Piétonnisation

Projet de piétonnisation et de réaménagement du centre-ville

BILAN DE LA CONCERTATION

Scénarios d'esquisse de la Place Deffaugt

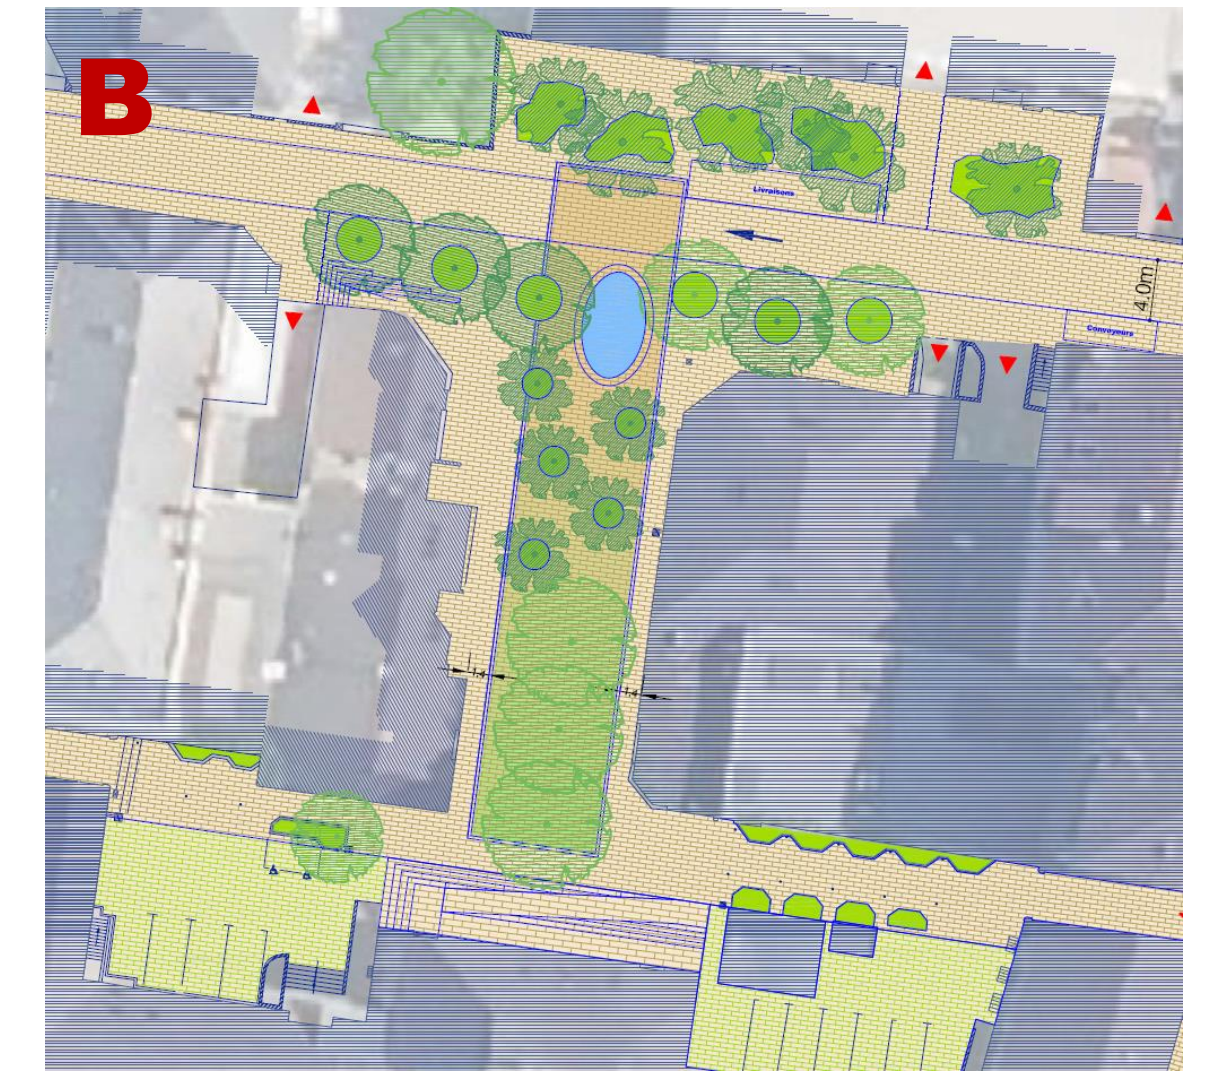
Les discussions sur la place Deffaugt ont été animées à partir de deux scénarios d'esquisse (cf. croquis ci-contre).

S'il y a un consensus général sur la vocation principale de la place – être à la fois lieu de passage, de rencontre et de convivialité – un désaccord émerge entre les participants sur la présence ou non d'une fontaine. Une majorité y est favorable pour la fraîcheur qu'elle pourrait apporter à la place. D'autres participants considèrent qu'il est préférable de planter plus d'arbres, et d'économiser les ressources en eau et en entretien.

- **Conserver et mettre en valeur la stèle en hommage à Jean Deffaugt** (mise en lumière, la repositionner si besoin) ;
- **Prévoir des W.C. publics** intégré dans le paysage ;
- **Prévoir un éclairage de type guinguette** ;
- **Prévoir un point de repère** autre que les mats lumineux proposés par le maître d'œuvre : une colonne végétale, un mat fontaine ou une œuvre d'art.

Les échanges sur les scénarios ont abouti à une **préférence de la majorité des participants pour le scénario B** (fontaine dans l'alignement entre la rue du Commerce et la rue du Chablais) mais hybridé avec le nombre et l'implantation des arbres prévus dans le scénario A.

Scénarios d'esquisse de la rue du commerce

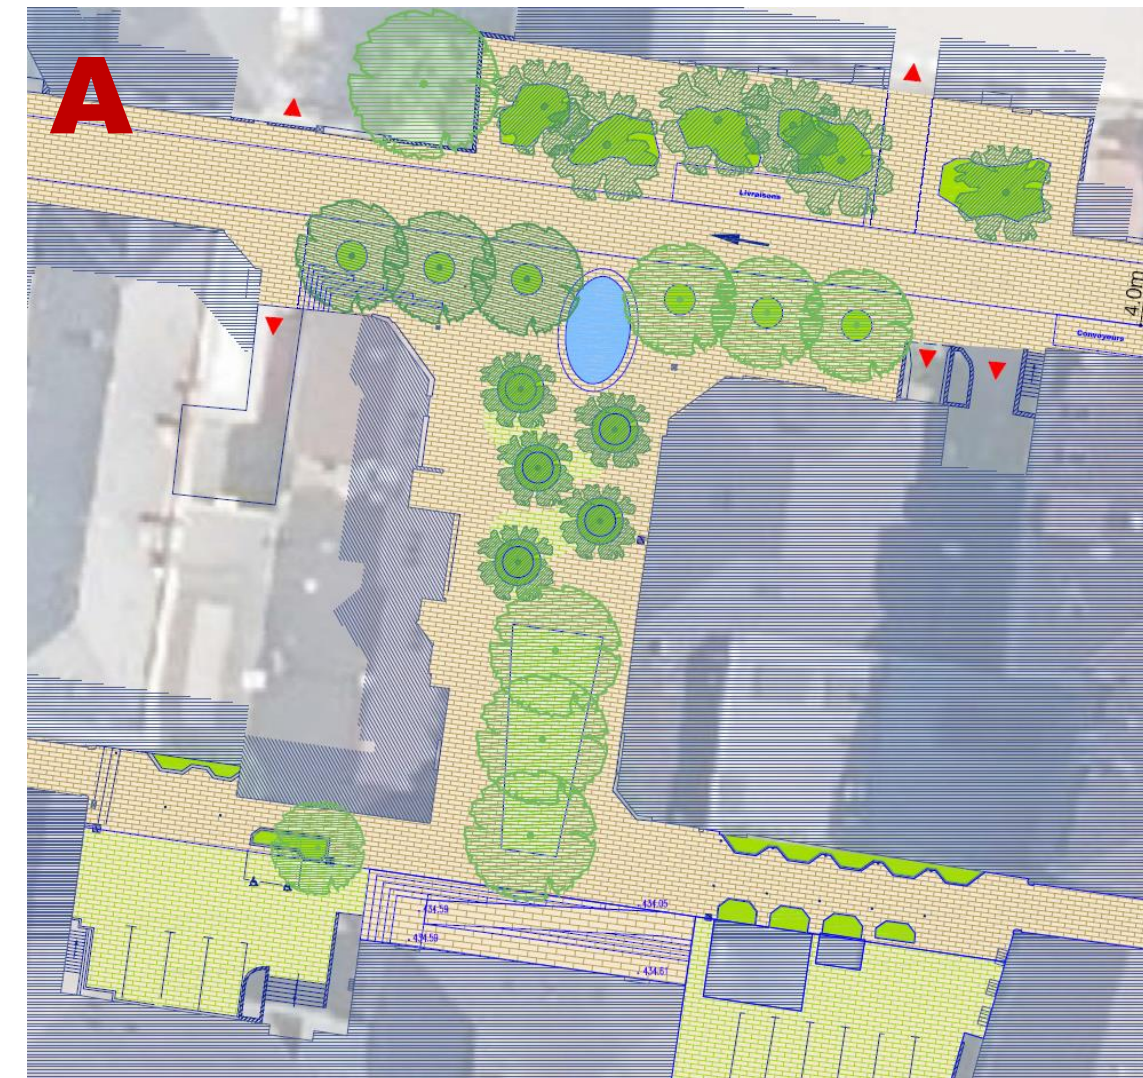
Les discussions sur la rue du Commerce ont été animées à partir de deux scénarios d'esquisse (cf. croquis ci-contre).

Les échanges sur les scénarios ont abouti à **une préférence de la majorité des participants pour le scénario B** perçu comme plus ludique et sécurisant pour les enfants avec des bancs sous les arbres à l'abri de la circulation. En effet, le passage des véhicules au centre prévu dans le scénario A semble peu pertinent.

Les deux scénarios prévoient une fontaine au Sud de la rue, au croisement avec l'avenue Pasteur.

Une majorité des participants questionnent la pertinence d'une fontaine à cette endroit, qui pourrait engendrer un effet place giratoire, à éviter absolument. Ils proposent au minimum de prévoir plutôt une fontaine sèche à cet endroit.
